DODATOK č. 1 (013/26/11)
k zmluve o dielo č. 25/11/25 zo dňa 18.11.2025

1.2 Predmetom Zmluvy je záväzok Zhotoviteľa vykonať a dodať Objednávateľovi dielo s názvom „**Galéria -rekonštrukcia objektu III. etapa**“.

STATICKÝ POSUDOK

Predmet: Odsúhlasenie zmien k realizácii stavby - GALÉRIA - rekonštrukcia objektu, III. etapa

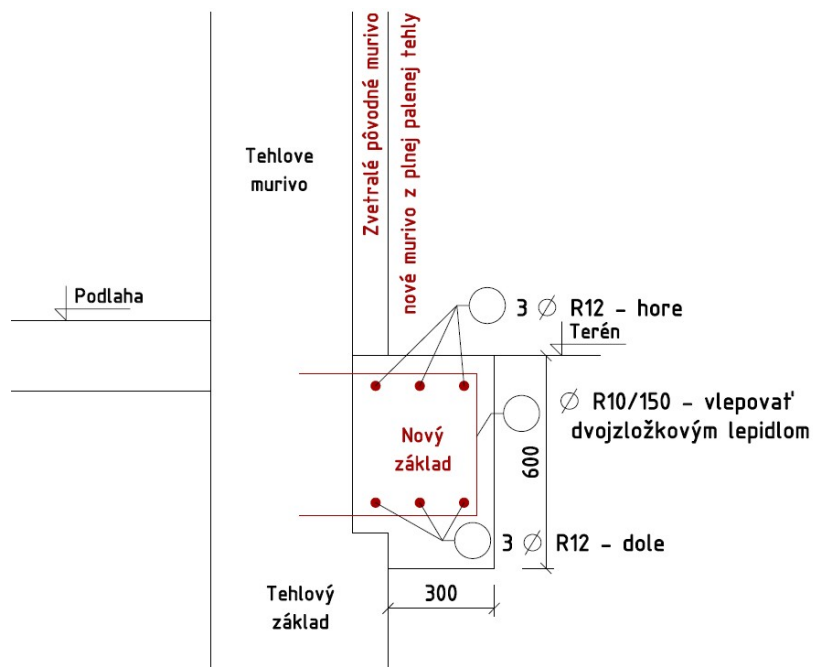
Jestvujúca podlaha je betónová rozdielných výšok. Lokálnou sondou bolo zistená vzduchová medzera medzi betónovým poterom a zeminu. Navrhujem jestvujúci betón podlahy kompletne odstrániť. Pod nový podkladný betón a štrkové lôžko z lomového kameňa navrhujem osadiť systém IGLU na prevetrávanie vrstiev podlahy. Skladba podlahy ostáva podľa projektu arch.

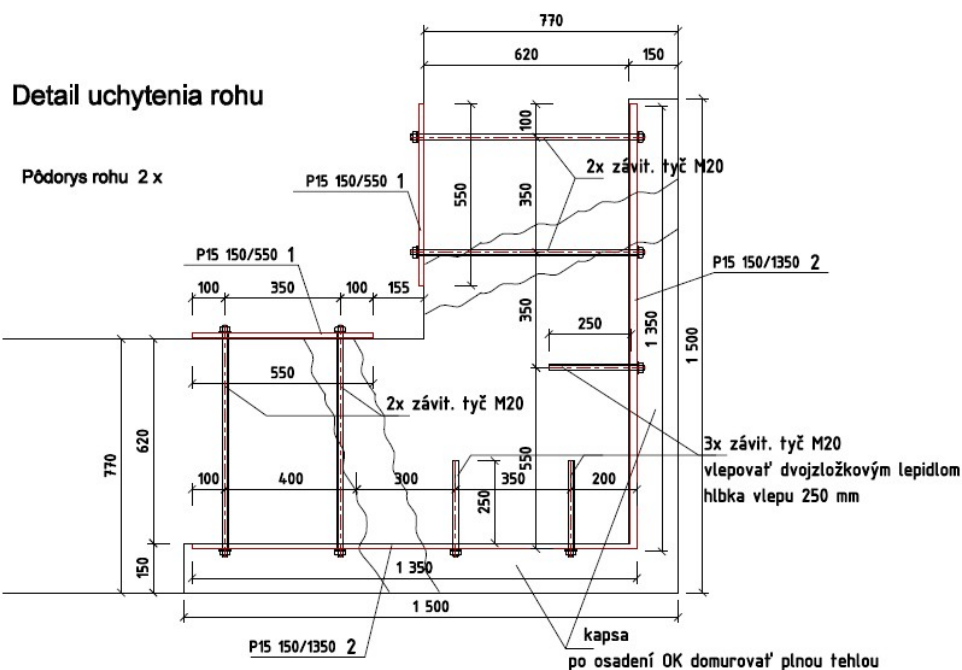
Zadné tehlové murivo fasádnej steny je vplyvom dažďa značne zvetrane. Sanácia zvetraného muriva bude realizovaná odstránením nesúdržných častí a domurovkou z plnej pálenej tehly. Primurovka bude murovaná na nový základ 0,4 x 0,6 m. Nové tehlové murivo s pôvodným bude kotvené chemickou kotvou pomocou oceľových trŕňov priemeru 8 mm v rastri 0,3x0,3 m.

V zadnej stene je viditeľná trhlinka, ktorá bude spojená pomocou oceľových platní. Prvé opásanie rohu muriva bude v mieste pod železobetónovým vencom a druhé nad úrovňou okien.

Poznámka - výškové umiestnenie prvého zosilnenia pod veniec
 - výškové umiestnenie druhého zosilnenia nad úrovňou okna

(Schéma celkového pôdorysu objektu)

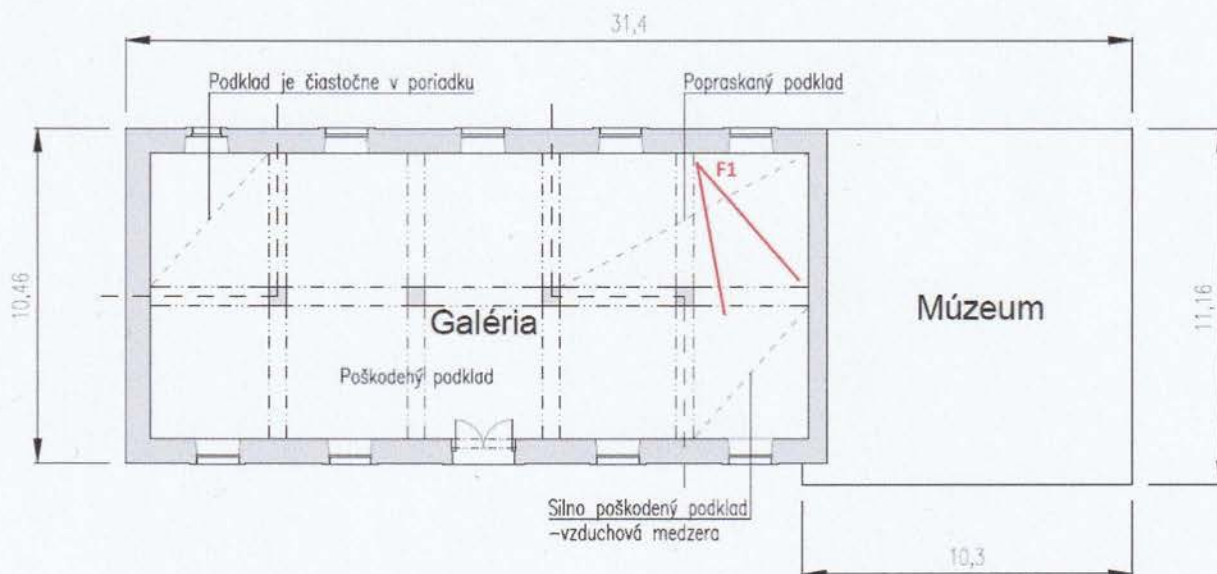
2, Betónová podlaha - poškodenie sa dá rozdeliť do 4 skupín podľa závažnosti:

- Silno poškodený podklad (podmytá a sadnutá vrstva podkladu vytvorila vzduchovú medzeru pod betón)
- Popraskaný podklad (prepadnutá, prasknutá betónová doska po odstránení pôvodnej drevenej podlahy)
- Poškodený podklad (betónové dosky nejednotnej výškovej úrovne s rôznymi hrúbkami)
- Podklad je čiastočne v poriadku (betónová doska, malej plochy, javiaca sa ako stabilná)

S cieľom zabezpečiť technologickú jednotnosť a rovnomernú únosnosť novej podlah. konštrukcie, bolo rozhodnuté o odstránení kompletnej jestvujúcej betónovej podlahe. Ponechanie nesúrodých častí starého podkladu by predstavovalo riziko vzniku porúch v budúcnosti.

Pre tieto vážne závady betónovej podlahy a jej podkladu bolo zvolené nové riešenie podkladu so systémom IGLU a znížením finálnej výšky podlahy o 180 mm. Systém IGLU zabezpečí vetranie a vysušanie spodných vrstiev podkladu a časti obvodových múrov. Nové vrstvy podlahy ostanú aké boli v projekte RP.
